P400 用クレードル仕様変更のご案内

さて、Verifone 社製の決済端末「P400」の仕様変更(形状変更)に伴い、弊社スタンド用オプションである「P400 用クレードル」の仕様を以下の通り変更いたします。

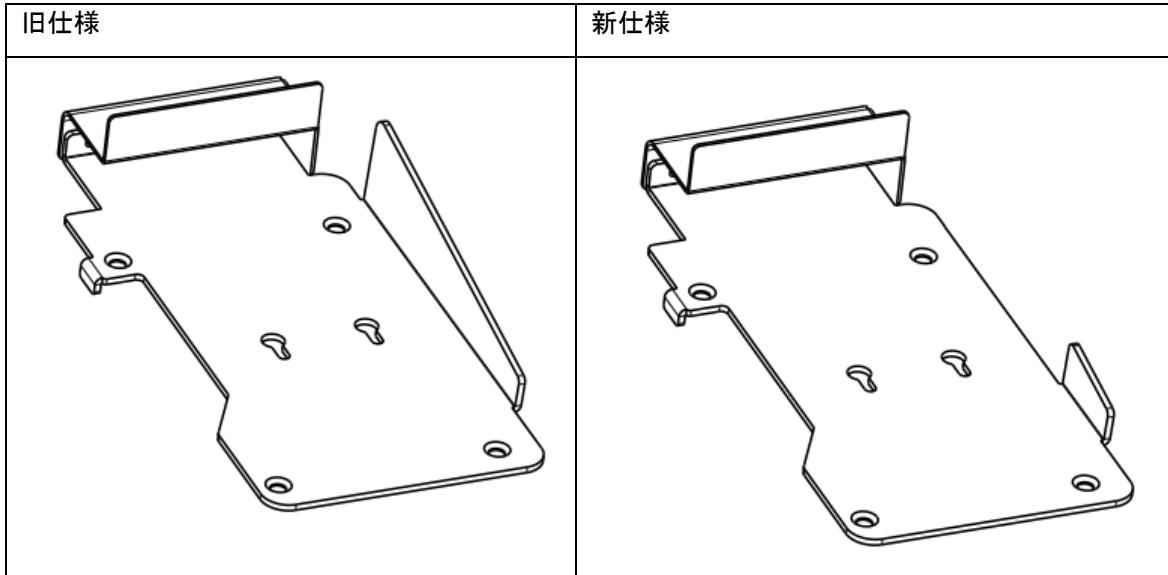
P400 の右側にある磁気カードリーダー ヘッド部の形状が変更され、約 6mm 程度の凸部が追加されました。

これに対応するため、弊社クレードルのブラケット右側ウォール部の一部をカットいたしました。

※新仕様のクレードルは、旧仕様の P400 にもご使用いただけます。
